SERVICE-INFO

Náhrada napínacího ramene 534 0062 20 za 534 0340 10 pro Mercedes Actros

Modely: Actros

Obrázek 1: 534 0062 20
(nahrazené provedení)

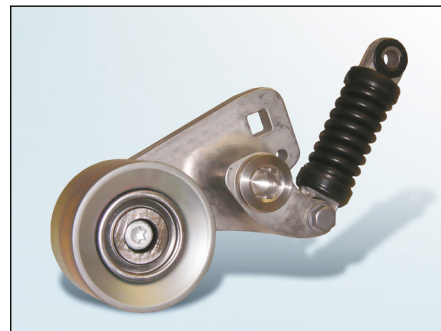
Napínací rameno 534 0062 20 (obrázek 1) se již nedodává a je nahrazeno objednávkovým číslem 534 0340 10 (obrázek 2).

Důležitými rozdíly jsou změněná kladka s vylepšenými vlastnostmi vedení a modifikovaná základní deska.
